„Es wurde geplant, als wäre das RAW ein Brache!“

Stand: 29.09.2023 - Blatt 1

PLANUNGSAGENTUR
Büro für alternative Stadtentwicklung
Dipl.-Ing. Carsten Joost | planungsagentur.de
0177-4912757 | carsten-joost@gmx.de

Bild oben: Ergebnis Wettbewerb 2022 als Grundlage für den Bebauungsplan (grafische Übersetzung: Planungsagentur). Alle Kulturflächen werden beseitigt, ein neuer „Mercedes-Benz-Platz“ entsteht.

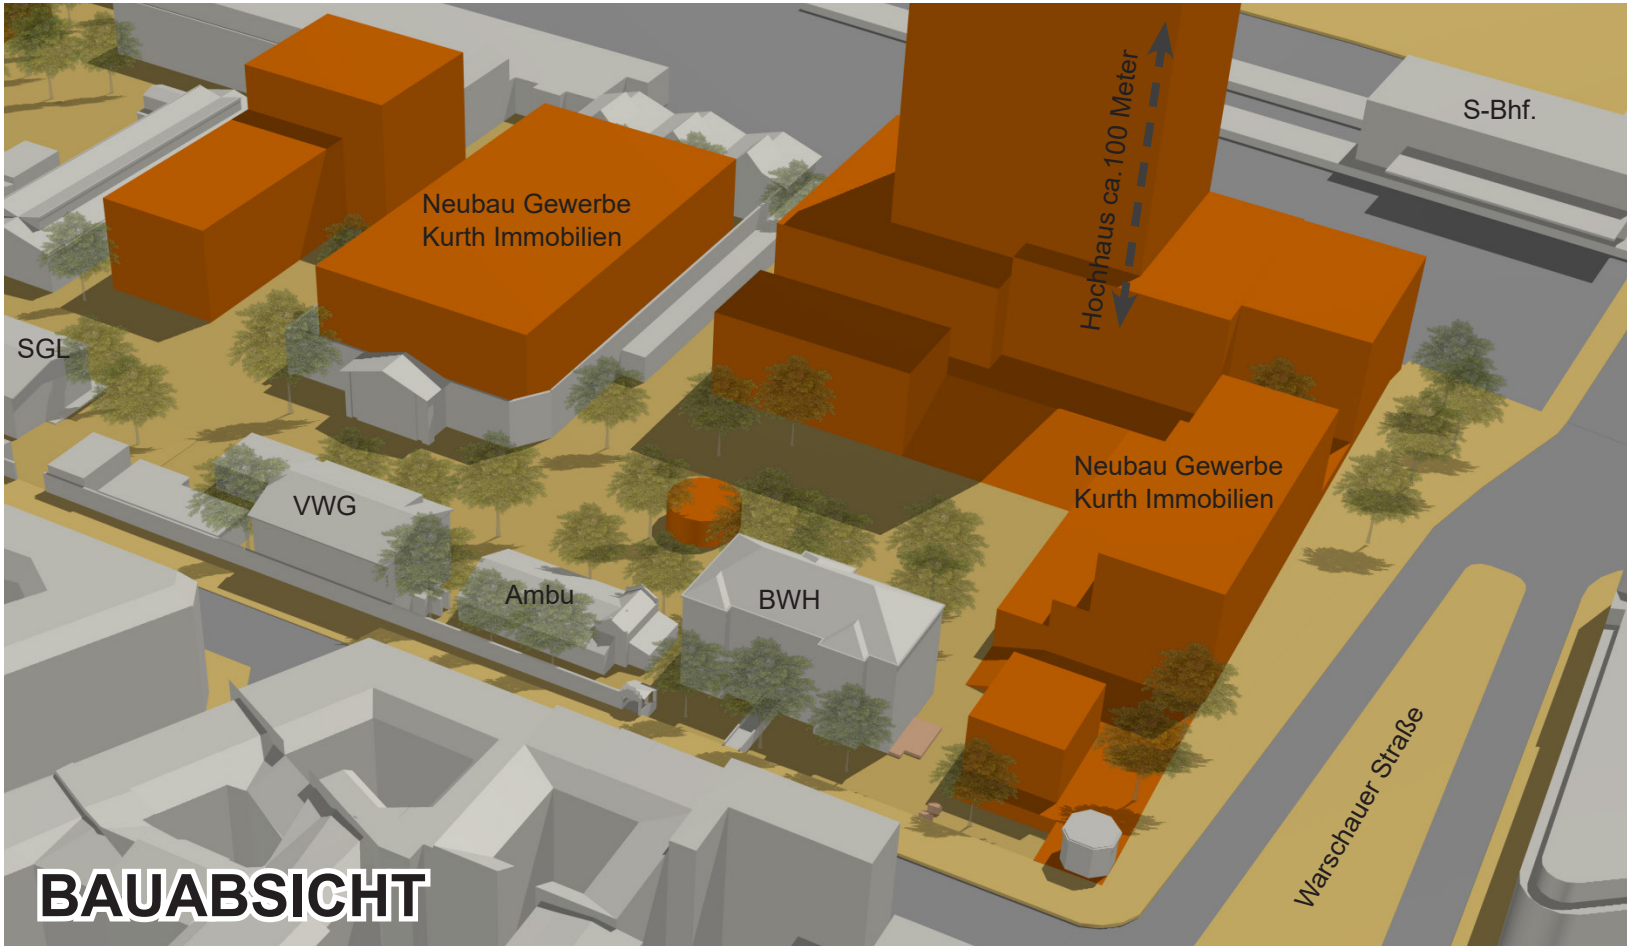
Problematisch ist, dass der Bezirk ganz offen den RAW-Abriss und die Hochhausentwicklung mit den vielen Büroblocks befürwortet. Typisch Kreuzberger Sicht: Eine weiteres Hochhaus gegenüber dem Amazon-Tower ist logisch und der Kiez ist ohnehin gentrifiziert, da schadet eine weitere Kommerz-Zentrumsbildung nichts mehr. Gentrifizierung ist hier kein Thema, obwohl der angrenzende Kiez ein Milieuschutzgebiet ist. Verkehrte Welt?

Die begonnene Herabzonierung der baulichen Erwartungen im Bereich RAW Ost (Seiten 7,8) sollen sich auch auf die Planungen von Kurth Immobilien auswirken. Planungsänderungen stehen an, die auch die Krise am Bau, der Finanzierung und am Büroflächenmarkt berücksichtigen. Weniger ist mehr!

Bild oben: Ergebnis Wettbewerb 2022 als Grundlage für den Bebauungsplan (grafische Übersetzung: Planungsagentur).

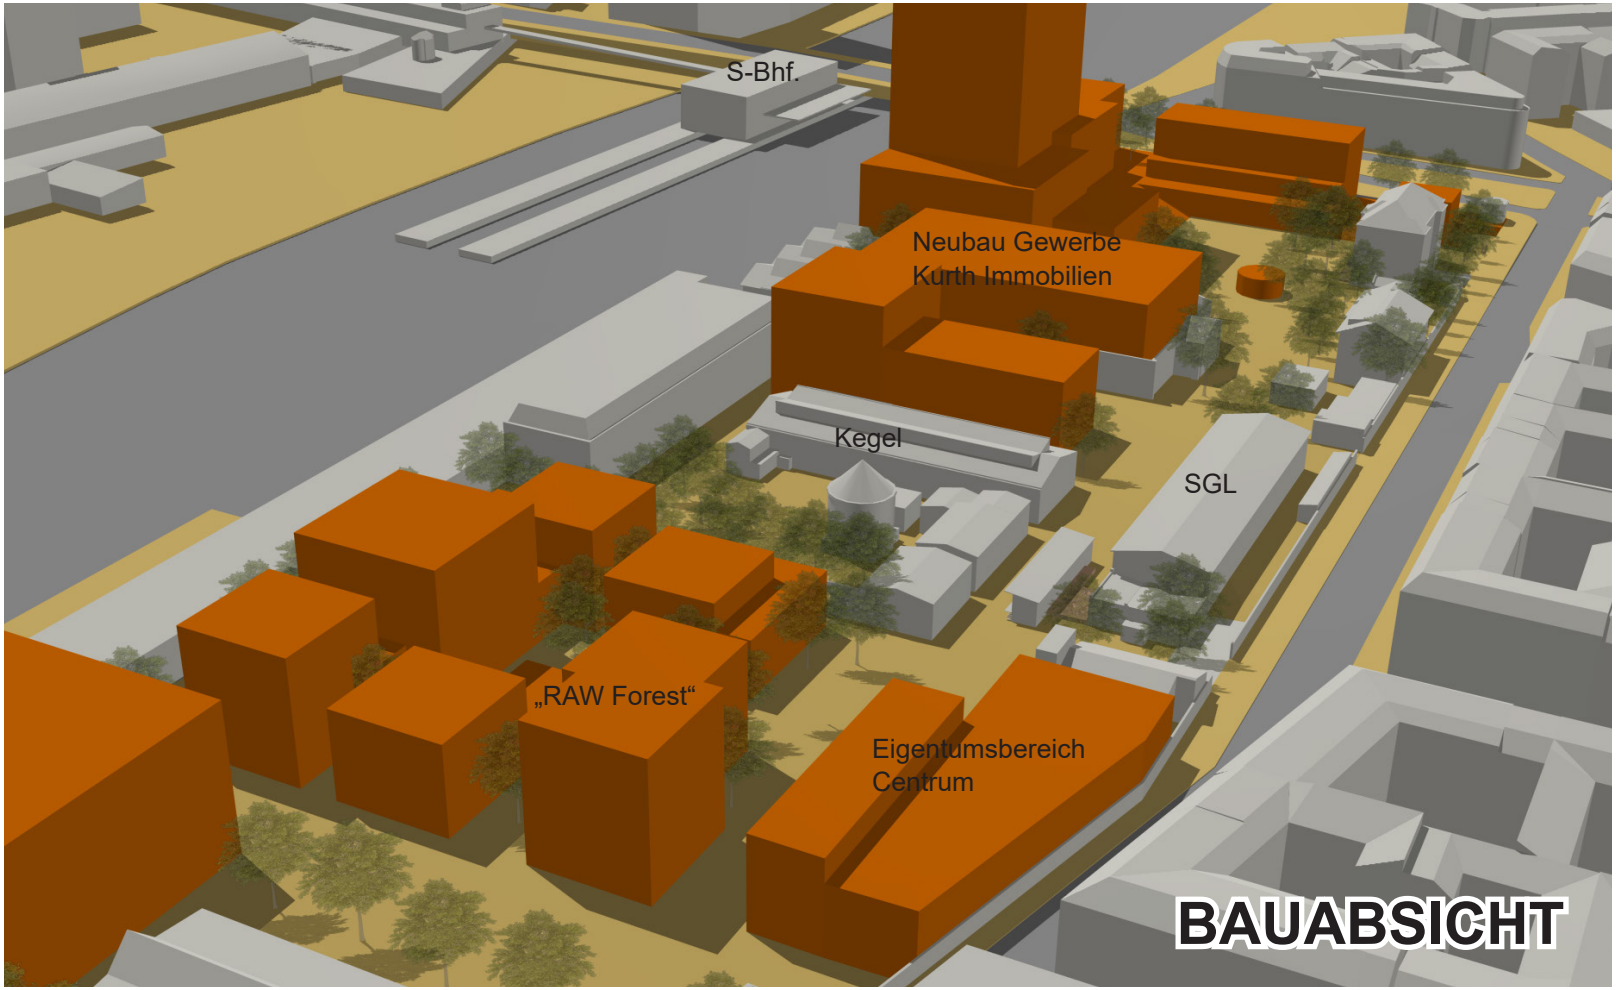
Wer auch immer in die Gewebeflächen der rund 149.000 m² BGF einziehen wird - es wird nicht wegen des RAW-Flairs sein. Denn der heutige Charme des RAW wird durch die Neubaublocks fast völlig vernichtet.

Die Versprechen einer Kiezfußgängerzone können nicht funktionieren, weil Gewerbekonzentrationen dieser Größenordnung zwangsläufig große Verkehrsaufkommen produzieren.

Weil es Zufahrten ausschließlich von der Revaler Straße aus gibt, ist die Erschließung solch großer Baumassen kritisch. Jeglicher Verkehr zu den Tiefgaragen, gewerblichen Anlieferungen und großflächigem Einzelhandel müssen über die „Promenade“ erfolgen.

Bis auf das Badehaus soll der gesamte Bestand bis zum Tor 3 abgerissen und durch einen enormen Klotz ersetzt werden. Dadurch wird die Platzsituation (Flohmarkt, Promenade) völlig entstellt. Das ist zu vermeiden.

Zur Disposition steht der unbebaute Eckbereich von „Hotrod Berlin“, einem nervigen Minikartverleih, dessen Fahrzeuge im Pulk durch die Stadt knattern. Das ist überflüssig! Auf dem Baufeld kann ein zweigeschossiges Gebäude entstehen, wie es beispielhaft auf Seite 6 aufgezeigt ist.

Bild oben: Konzeptstudie TOPOS 2023 RAW Ost - grafische Übersetzung: Planungsagentur

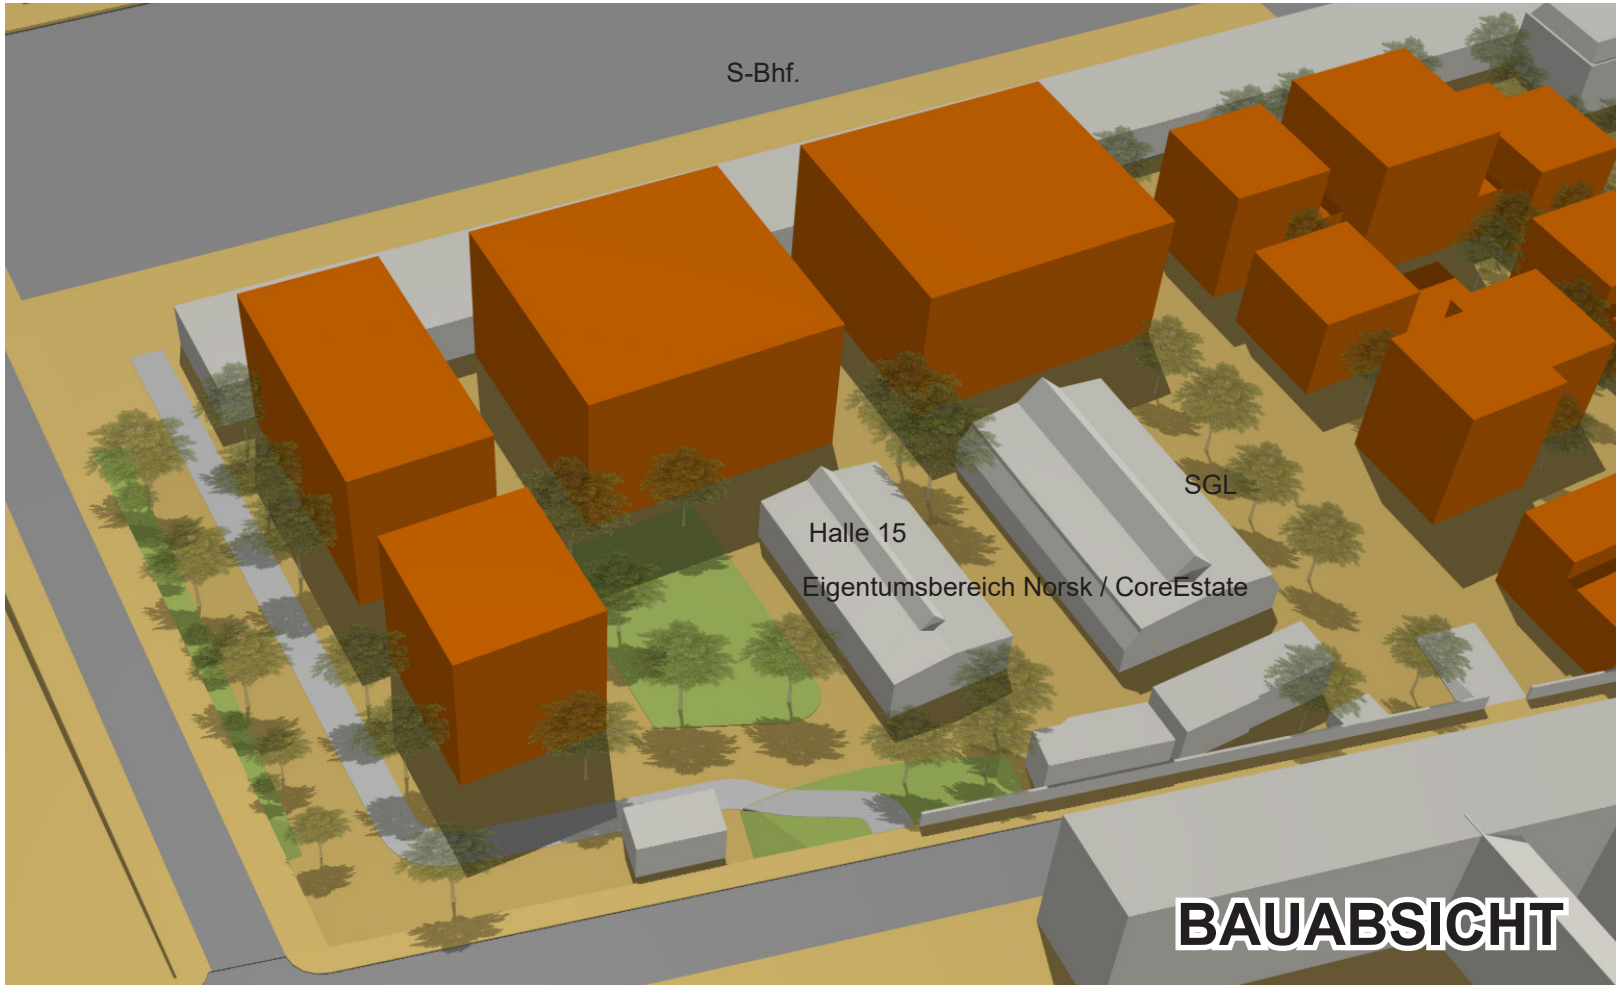
Im Gegensatz zu den Vorgängerplanungen und den Ergebnissen der „Dialogwerkstatt“ ist nun kein Hochhaus mehr vorgesehen, was der Stadtökologie und dem sozialen Zusammenhalt gut tut. Positiv ist auch die Durchführung der Promenade bis zur Modersohnbrücke.

Dass aber neben der Möbelhalle (Halle 12) auch große Teile der historischen Halle 15 abgerissen werden sollen, ist nicht hinnehmbar. Da muss es eine Umplanung geben, die gleichzeitig die klotzige Stringenz der Gebäudeblocks abschwächt (siehe Planungsstudie nächste Seite).

Zudem fügt sich eine Gebäudehöhe von sieben Geschossen nicht in das RAW-Ensemble ein. Die Höhe soll mit fünf Geschossen beginnen und an der Modersohnbrücke mit sechs Geschossen enden.

Bild oben: Konzeptstudie TOPOS 2023 RAW Ost - grafische Übersetzung: Planungsagentur

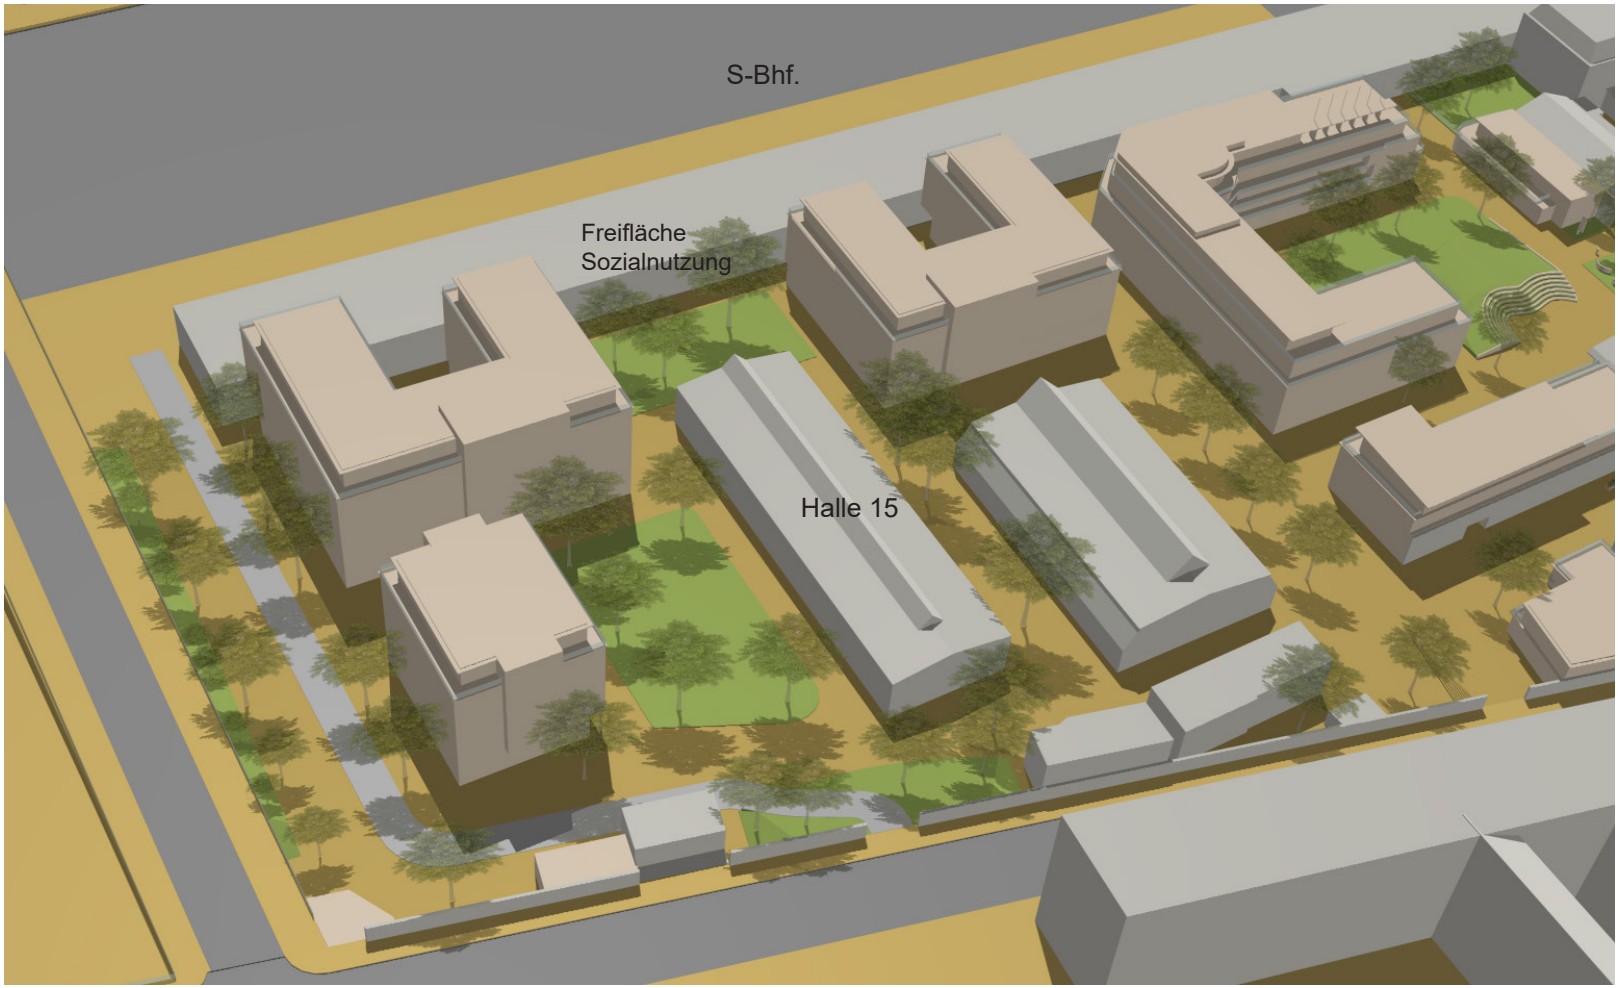
Als Kompromiss wird hier zwar der Abriss der Möbelhalle (Halle 12) hingenommen, jedoch kein Teilabriss der historischen Halle 15. Dieser kam nicht einmal im Strukturplan vor (Bild rechts). Hinter der Halle entsteht ein geschützte Freifläche, die z.B. von einer Kinder- oder Bildungseinrichtung genutzt werden kann.

Die Baublöcke werden als nach Süden offene Winkelgebäude interpretiert. Deren Anzahl wird von drei auf zwei reduziert sowie deren Geschossigkeit von sieben auf fünf bzw. sechs Geschosse.

Sehr begrüßt wird die Durchgängigkeit der Promenade bis zu Modersohnbrücke, anders als im Strukturplan (Bild rechts). Ein solitäres Abschlussgebäude erscheint deshalb angemessen.
